改善箇所説明図 ①

改善箇所説明図②

改善箇所説明図 ③

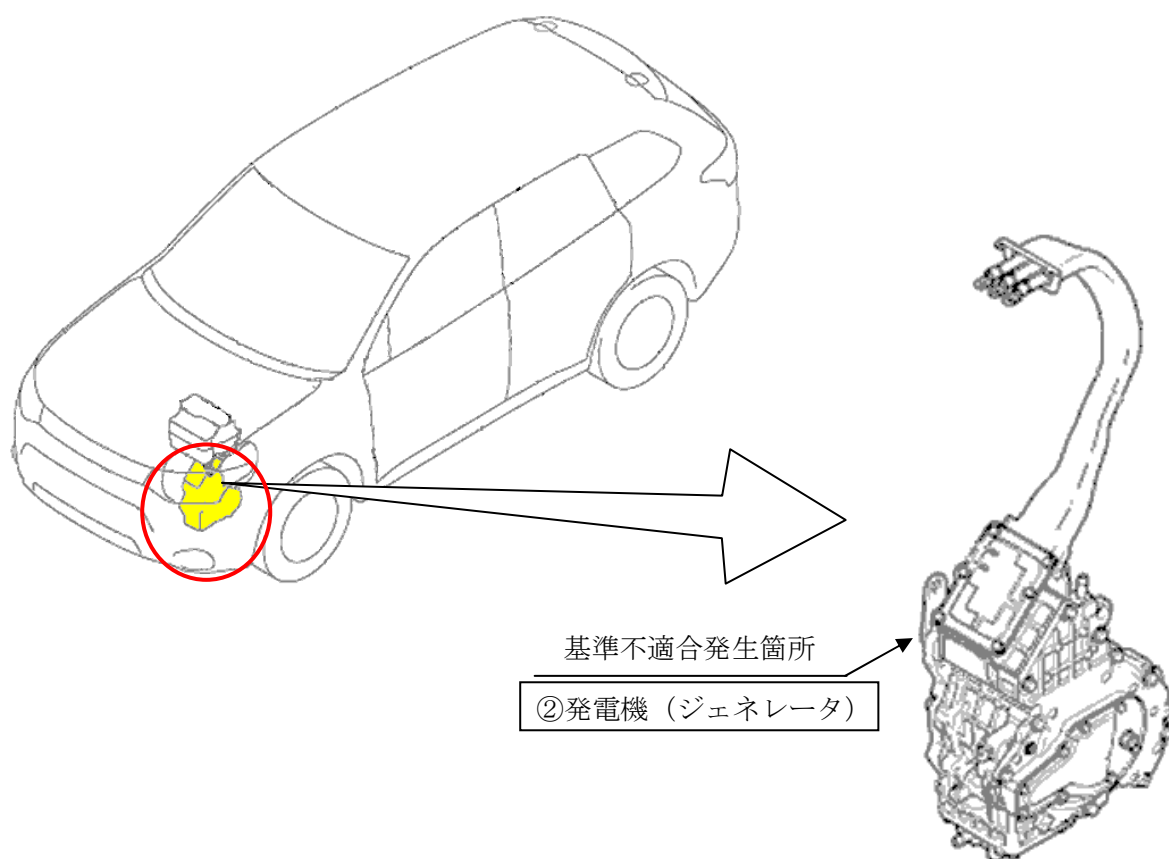
フロントモーターを制御するフロントパワードライブユニット (FPDU) 及びリヤモーターを制御するリヤモーターコントロールユニット (RMCU) の制御プログラムが不適切なため、車両起動時にFPDU及びRMCUがモーターの位相を誤認識し、起動後に発進不能となる場合がある。また、この状態で一定以上アクセルペダルを踏み込むと、車両が急に動き出すおそれがある。

全車両、FPDU 及び RMCU のプログラムを対策品に書き換える。

注：図中の 内は、プログラム変更する部品を示す。

識別：運転席ドアローヒンジ（ドア側）の下側取付ボルト頭部に白または黄色のペイントを塗布する。

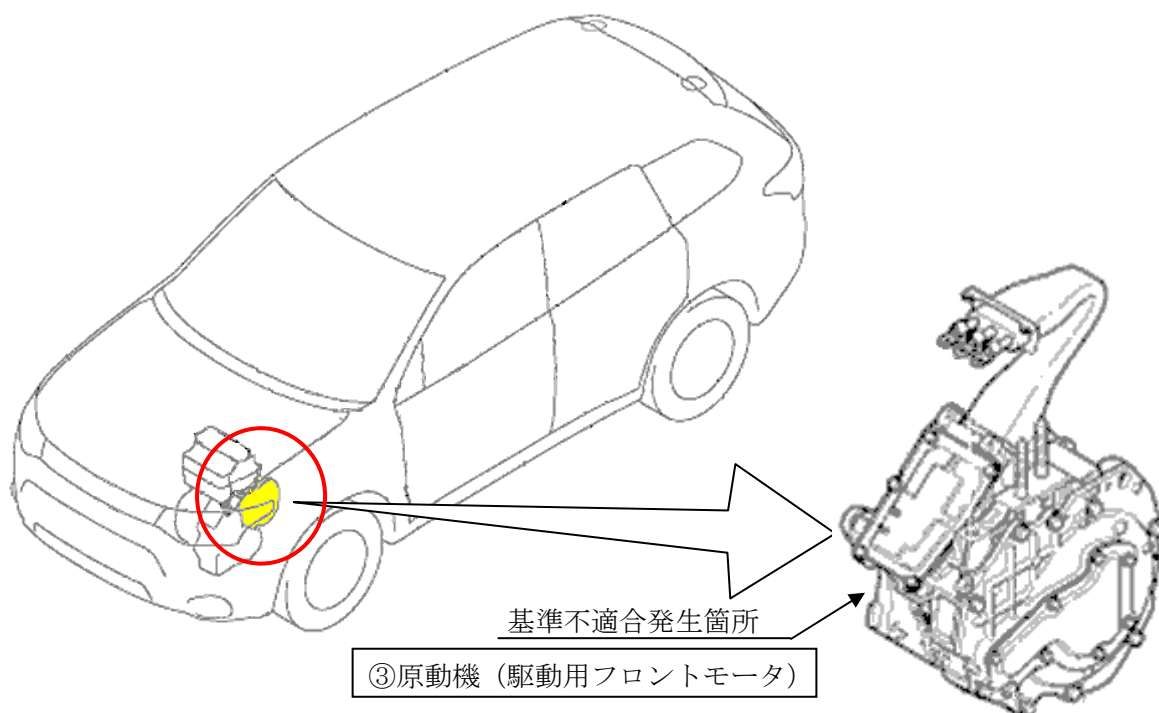
発電機（ジェネレータ）及び原動機（駆動用フロントモータ）のエアリーク検査システムにプログラムミスがあり、検査判定不良品が市場に流出した。そのため、オイル漏れが発生し、発電機（ジェネレータ）内のベアリングが潤滑不良となり破損し、最悪の場合、フェールセーフ状態（発電不可となり出力制限し、最高速度を50km/hに制限する走行状態）となり、再始動不可となる場合がある。

全車両、発電機（ジェネレータ）を良品に交換する。

注：図中の 内は、交換する部品を示す。

識別：運転席ドアローヒンジ（ドア側）の下側取付ボルト頭部に白または黄色のペイントを塗布する。
